ACTA DE INSPECCIÓN

CERTIFICAN: Que entre los días uno de abril y treinta de junio de 2024 se han personado en la Central Nuclear de Trillo. Esta instalación dispone de Autorización de Explotación concedida por Orden IET/2101/2014 de fecha 3 de noviembre de 2014.

El titular fue informado de que la inspección tenía por objeto la cumplimentación de diversos procedimientos del Sistema Integrado de Supervisión de Centrales (SISC) competencia de la Inspección Residente (IR).

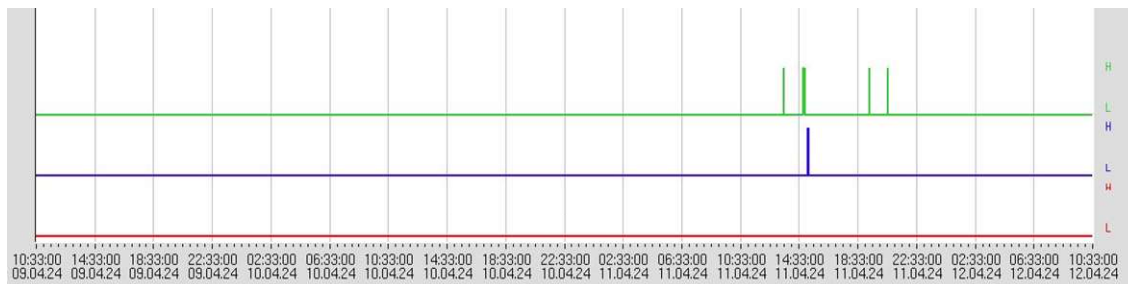
Durante el 11/04/2024 en Sala de Control comenzó a aparecer en varias ocasiones la alarma de anomalía mecánica redundancia 1. Desplazado el auxiliar del ZK este observó que en ocasiones estaba presente la alarma de alto nivel y en otras ocasiones la de bajo nivel.

Analizando la información del ordenador de proceso se observa lo siguiente:

Indicar que no hay posibilidad de conocer el nivel del UT11B001 de forma alternativa, es decir no hay boya exterior que permita comprobar físicamente la altura de gasoil almacenado.

Operación decidió analizar lo ocurrido bajo la CA-TR-24/012. En la misma concluye que el componente está claramente operable porque en el último arranque (02/04/2024) la

El titular informó a la IR que durante la tarde del 12/04/2024 estuvo diagnosticando el problema. Como consecuencia del análisis se descartó el posible fallo de la tarjeta y como hipótesis principal se fijó un fallo de la instrumentación de campo.

Durante la tarde Mantenimiento sustituyó sensor y transmisor comprobando que el equipo medía correctamente. Tras la sustitución no se volvieron a producir las alarmas espurias.
